**zur 20. Sitzung des Hauptausschusses der Stadtvertretung Teterow
am 20. September 2021**

Betreff: Ergänzungssatzung Am Bornmühlenweg

- Abwägungsprotokoll -

ERGÄNZUNGSSATZUNG

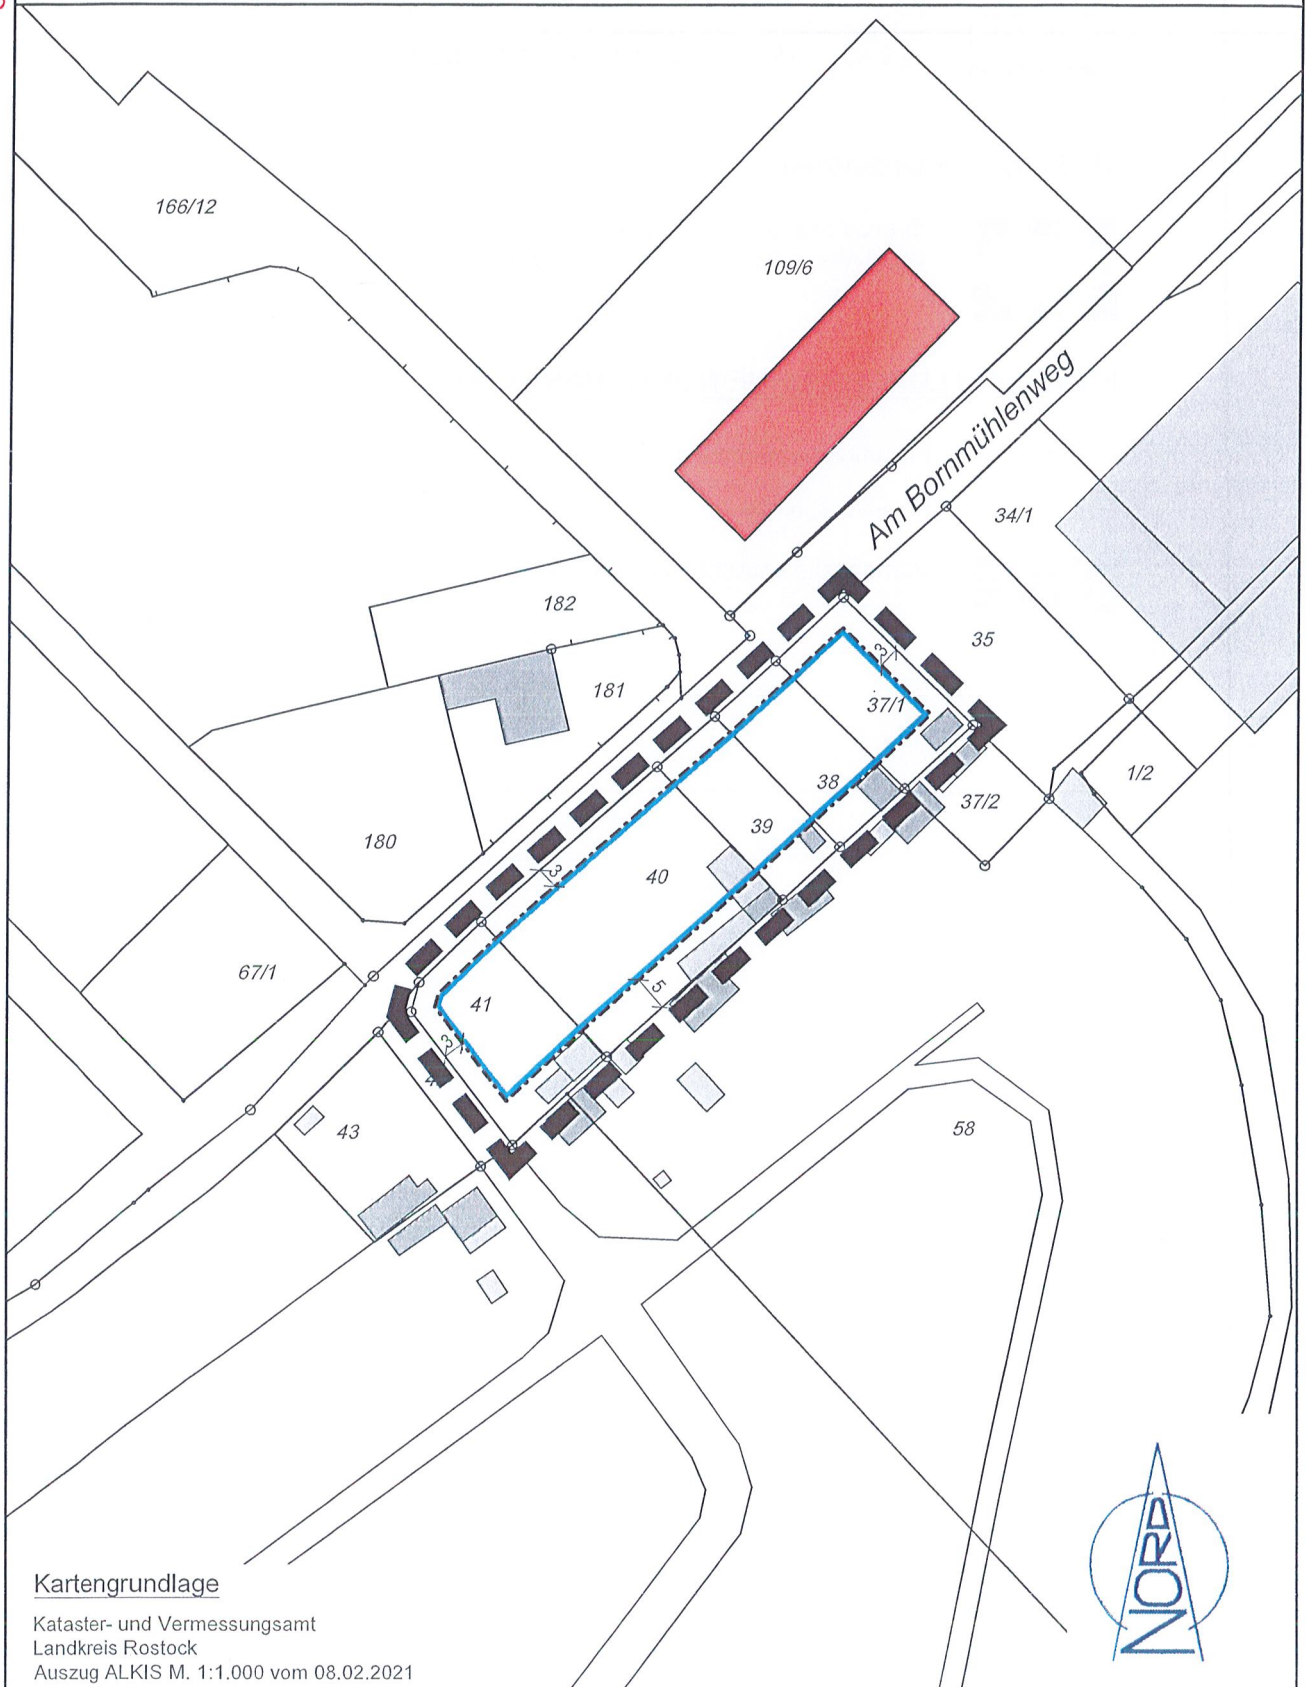
Die Stadt Teterow beabsichtigt mit der Aufstellung der eigenständigen Einbeziehungssatzung „Am Bornmühlenweg“, eine Außenbereichsfläche mit in den Innenbereich einzubeziehen. Der Innenbereich, an den der Geltungsbereich der eigenständigen Einbeziehungssatzung angrenzt, ist momentan nicht klargestellt.

Der Stadt wird empfohlen, den Innenbereich, der um den Geltungsbereich der vorliegenden Einbeziehungssatzung ergänzt werden soll, bei nächster Gelegenheit klarzustellen. Für eine Klarstellungssatzung ist kein förmliches Aufstellungsverfahren erforderlich.

Unter Punkt 3.2 der Begründung stellt die Stadt dar, dass der F-Plan eine Grünfläche mit der Zweckbestimmung Dauerkleingärten darstellt. Diese Darstellung widerspricht der Aufstellung einer Einbeziehungssatzung, die eine Wohnnutzung festsetzt. In der Begründung müsste deutlich zum Ausdruck kommen, dass die Prägung des Satzungsgebietes durch die angrenzenden Bereiche so gewichtig ist, dass von einer Entwicklung aus dem F-Plan Abstand zu nehmen ist. Diese Erkenntnis führt auch zu dem Erfordernis, den F-Plan bei nächster Gelegenheit zu ändern.

<p>Der Stadt wird empfohlen, ihre Absicht für die Änderung des F-Planes in der Begründung darzustellen und zu konkretisieren.</p>	<p>Die Begründung wird um eine entsprechende Aussagen zur turnusmäßigen Fortschreibung des Flächennutzungsplanes ergänzt.</p>
<p>3. Aus den textlichen Festsetzungen zum Maß der baulichen Nutzung lässt sich ableiten, dass als Art der baulichen Nutzung nur eine Wohnnutzung infrage kommen kann. Die Stadt setzt dieses aber nicht fest. Das ist inkonsequent und missachtet die Zielstellung der Satzungsaufstellung.</p>	<p>Die Stellungnahme wird zur Kenntnis genommen, aber nicht geteilt. Im Hinblick auf die Art der baulichen Nutzung ist § 34 BauGB und das Gebot des Einfügens maßgeblich. Bei der näheren Umgebung handelt es sich um ein faktisches allgemeines Wohngebiet, welches vorwiegend dem Wohnen dient. Welche Nutzungen im Plangebiet zulässig sind, wird in § 4 BauNVO klar geregelt.</p>

<p>Der Stadt wird empfohlen, auch die Art der zulässigen baulichen Nutzungen festzusetzen.</p>	
<p>4. In § 2 a der Satzung setzt die Stadt die maximal zulässige Größe der Grundfläche</p>	<p>Die Stellungnahme wird zur Kenntnis genommen. Der genannte Formulierungs-</p>

Die Stadt wird gebeten, noch einmal zu prüfen, ob der Festsetzungsteil § 2 a nicht um eine, das Verständnis erleichternde Erläuterung ergänzt werden kann.

Die gewählte Maßnahme 6.22 der HzE umfasst die Anpflanzung von Einzelbäumen auf den künftigen Baugrundstücken. Der aufgeführte Biotoptyp „Hecke bzw. Gebüsch“ ist hier missverständlich (entweder „Einzelbaum“ als Maßnahme oder „PKU / PKA“ als Ausgangsbioptyp).

Aufgrund der Ausgangssituation mit ehemaligen aufgelassenen Kleingärten ist mit dem Vorkommen von Igel (Erinaceus europaeus) zu rechnen. Die Art ist in M-V als „gefährdet“ (Stufe 3) in der Roten Liste eingestuft. Bei einer Baufeldberäumung im Winterhalbjahr sind die Tiere während ihrer Winterruhe in Laubhaufen unter Nischen und kleinen Abdeckungen gefährdet. Daher müssen die Tiere vor Baufeldfreimachung aufgesammelt und mit dem umgebenden Substrat in Randbereiche der Grundstücke umgesetzt werden.

Der Satzungsentwurf trifft keine Aussagen zur wassertechnischen Erschließung der Flächen (Trinkwasser, Abwasser, Niederschlagswasser). Die Anschlussmöglichkeiten an die zentralen Netze sind mit dem Zweckverband „Wasser/Abwasser Mecklenburgische Schweiz“ abzustimmen.

Ausdrücklich darauf hinweisen möchte ich, dass es im Rahmen des anschließend zu erstellenden B-Planes Schwierigkeiten hinsichtlich der Abführung und Einleitung des Regenwassers in das verrohrte Gewässer 550/5 (Rohrleitung vom Netto-Markt über den Schulkamp bis zum Neuen Kanal) geben wird. Da die Rohrleitung schon heute bei entsprechendem Niederschlag unterdimensioniert ist und im Bereich Netto-Markt bautechnische Mängel (Gegengefälle) aufweist, kann der Wasser- und Bodenverband keiner zusätzlichen Einleitung zustimmen. Auch in Hinblick auf die aktuell stattfindende Erneuerung der Regenleitung „Am Bornmühlenweg“, des geplanten Baugebietes „Mühlenblick“ und zukünftige Baumaßnahmen ist es ,seitens der Stadt Teterow dringend erforderlich, über den Bau einer größer dimensionierten Rohrleitung nachzudenken.

Der Sachverhalt ist zutreffend. Eine Klarstellung ist nicht erforderlich, da die Abgrenzung zwischen Innen- und Außenbereich nördlich der Straße 'Am Bornmühlenweg' eindeutig ist.

Die Anregung wird zur Kenntnis genommen, ihr wird aber nicht gefolgt. Die Aufstellung einer Ergänzungssatzung gemäß § 34 Abs. 4 Satz 1 Nr. 3 BauGB setzt einen unmittelbar angrenzenden, im Zusammenhang bebauten Ortsteil nach § 34 voraus. Dieser muss nicht zwingend durch eine Satzung klargestellt werden. Bis zum Jahr 1998 war lediglich eine Einbeziehung möglich, wenn die Flächen an eine bereits rechtskräftige Innenbereichssatzung anknüpften. Mit der Änderung des Baugesetzbuches im Jahr 1998 wurde die Voraussetzung, dass nur an andere Satzungsgebiete angedockt werden kann, korrigiert. Seit 1998 reicht ein im Zusammenhang bebauter Ortsteil. Lediglich eine Einbeziehung von Flächen, die ausschließlich an einen Bebauungsplan angrenzen, ist nicht möglich (vgl. VGH Bayern, 07.03.2002 - 1 N 01.2851). Eine Klarstellung erscheint vor allem dann sinnvoll, wenn eine Abgrenzung zwischen § 34 BauGB und § 35 BauGB nicht eindeutig ist. Die bebauten Bereiche nördlich der Straße 'Am Bornmühlenweg' sind eindeutig und unstrittig nach § 34 BauGB zu beurteilen, so dass auf eine Klarstellung verzichtet werden kann. Gemäß § 34 Abs. 4 BauGB können die Satzungen miteinander verbunden werden. Eine Verpflichtung dazu

Die Stellungnahme wird zur Kenntnis genommen, aber nicht geteilt. Lediglich bei Aufstellung einer Entwicklungssatzung nach § 34 Abs. 4 Satz 1 Nr. 2 BauGB müssen die überplanten Flächen im F-Plan zwingend als Bauflächen dargestellt sein. Bei der hiesigen Planung wird aber eine Ergänzungs- bzw. Einbeziehungssatzung nach § 34 Abs. 4 Satz 1 Nr. 3 BauGB aufgestellt. Das Gesetz verlangt für eine Ergänzungssatzung nach § 34 Abs. 4 Satz 1 Nr. 3 BauGB keine Erforderlichkeit i. S. von § 1 Abs. 3 BauGB, sondern nur die Vereinbarkeit mit einer geordneten städtebaulichen Entwicklung, die in § 34 Abs. 5 Satz 1 Nr. 1 BauGB als eigenständige und insoweit speziellere Tatbestandsvoraussetzung genannt wird (vgl. z.B. BayVGH, Urt.v. 15.07.2003 - 20 N 02.1591). Die geforderte Vereinbarkeit mit einer geordneten städtebaulichen Entwicklung stellt indes Anforderungen in Richtung auf die nach § 1 Abs. 7 BauGB in der Bauleitplanung zu berücksichtigenden Belange; Konfliktslagen, die auf der Ebene der Flächennutzungsplanung noch keiner Lösung bedürfen, können dem Erlass einer Ergänzungssatzung entgegenstehen. Dies gilt etwa für bebaute Bereiche, in denen eine emittierende Nutzung, etwa ein landwirtschaftlicher Betrieb mit Intensivtierhaltung, vorhanden ist. Davon, dass die Schaffung neuer Bauplätze im Außenbereich hier zu derartigen städtebaulichen Spannungen führt, dass der Erlass einer Satzung nach § 34 Abs. 4 Satz 1 Nr. 3 BauGB ausgeschlossen ist, kann im vorliegenden Fall nicht ausgegangen werden.

Die Stellungnahme wird zur Kenntnis genommen. Die Festsetzung wurde geprüft. Die Begründung wird ergänzt.

Die Stellungnahme wird zur Kenntnis genommen. Die Formulierung wird dahingehend angepasst, dass sich auf dem Großteil der bisherigen Kleingärten kaum größere Bäume befinden und auch ansonsten sehr wenig Struktur vorherrscht.

Die Stellungnahme wird zur Kenntnis genommen. Entsprechende Hinweise auf ein eventuelles Igelvorkommen im Hinblick auf die Baufeldräumung werden sowohl unterhalb des Textteils unter Hinweise als auch in der Begründung unter dem Stichwort Eingriffsfristen mit aufgenommen.

Die Stellungnahme wird zur Kenntnis genommen. Ver- und Entsorgung sind keine Inhalte der Klarstellungs- und Ergänzungssatzung, die lediglich die Abgrenzung zwischen Innen- und Außenbereich zum Inhalt hat. Dass die Ver- und Entsorgung gesichert ist, hat aber die Stadtwerke Teterow GmbH als Betriebsführer des Zweckverbandes "Wasser/Abwasser Mecklenburgische Schweiz" in ihrer Stellungnahme vom 06. Mai 2021 bestätigt.

Die Stellungnahme wird zur Kenntnis genommen. Der Umgang mit anfallendem Niederschlagswasser ist im Rahmen der jeweiligen Entwässerungsanträge zu klären. Ver- und Entsorgung sind keine Inhalte der Klarstellungs- und Ergänzungssatzung, die lediglich die Abgrenzung zwischen Innen- und Außenbereich zum Inhalt hat.
